東海第二発電所  
標準応答スペクトルを考慮した地震動評価について  
(コメント回答:地震動評価)

令和4年6月10日

日本原子力発電株式会社

## 審査会合コメントリスト(1/3)

標準応答スペクトル用地盤モデル

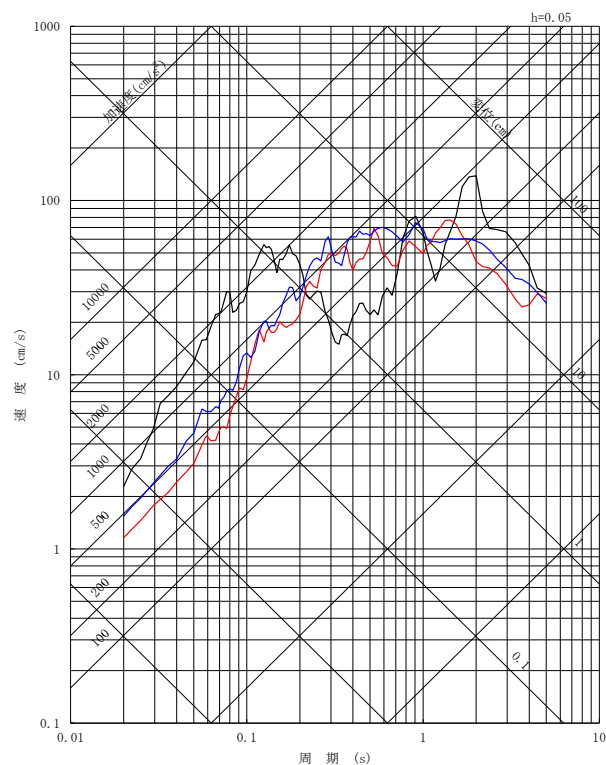
No.	日付	回次	内容	回答概要	該当箇所
4	令和3年 7月30日	第994回 審査会合	標準応答スペクトル用地盤モデルによる既往の断層モデル地震動評価への影響については、基準地震動への影響の観点から、基準地震動に選定しているケースに対する検討結果を示すこと。	基準地震動 $S_s$ に選定している地震動評価ケースに対し、標準応答スペクトル用地盤モデルを用いて統計的グリーン関数法による地震動評価を行い、経験的グリーン関数法で策定した基準地震動 $S_s$ が妥当であることを改めて確認している。従って、経験的グリーン関数法で策定した基準地震動 $S_s$ の変更の必要はない。	・P31～41
5	令和3年 7月30日	第994回 審査会合	標準応答スペクトル用地盤モデルによる $S_s-31$ (留萌波)への影響に関し、保守性を考慮する前の地震動(解放基盤表面上において $598\text{cm/s}^2$ )の応答スペクトルも示すこと。	2004年北海道留萌支庁南部地震による検討について、標準応答スペクトル用地盤モデルを用いて評価した地震動と基準地震動 $S_s-31$ (留萌波)に保守性を考慮する前の地震動(解放基盤表面上において $598\text{cm/s}^2$ )はほぼ同等であることを確認している。従って、基準地震動 $S_s-31$ の変更の必要はない。	・P42～45
6	令和3年 7月30日	第994回 審査会合	乱數位相を用いた模擬地震波の振幅包絡線の設定で、 $M6.9$ , $X_{eq}10\text{km}$ とした根拠を説明すること。	<ul style="list-style-type: none"> <li>・MIについては、審査ガイドにおける「全国共通に考慮すべき地震動」の地震規模が<math>M_w6.5</math>程度未満と記載されていることから、<math>M_w</math>と<math>M</math>の換算式を用いて<math>M_w6.5</math>の時の<math>M</math>を求めると<math>M6.9</math>となる。ここで、審査ガイドでは「<math>M_w6.5</math>程度」と幅を持った記載であることから換算式から求められるMIにも幅を持たせ、模擬地震波の特に強震部の継続時間が長めとなるよう保守的に<math>M7.0</math>として設定している。</li> <li>・<math>X_{eq}</math>については、震源近傍で発生する地震を想定したうえ、継続時間が長めとなるよう<math>X_{eq}10\text{km}</math>として設定している。</li> </ul>	・P47～51

- 「敷地ごとに震源を特定して策定する地震動」の断層モデル手法による地震動評価は、全て経験的グリーン関数法(EGF法)で実施しているが、結果の妥当性確認のため統計的グリーン関数法(SGF法)による地震動評価も行っている。
- そこで、今回設定した標準応答スペクトル用地盤モデルを用いてSGF法による地震動評価を行い、EGF法による地震動評価のうち、基準地震動に選定しているケースに対し、その妥当性を改めて確認する。
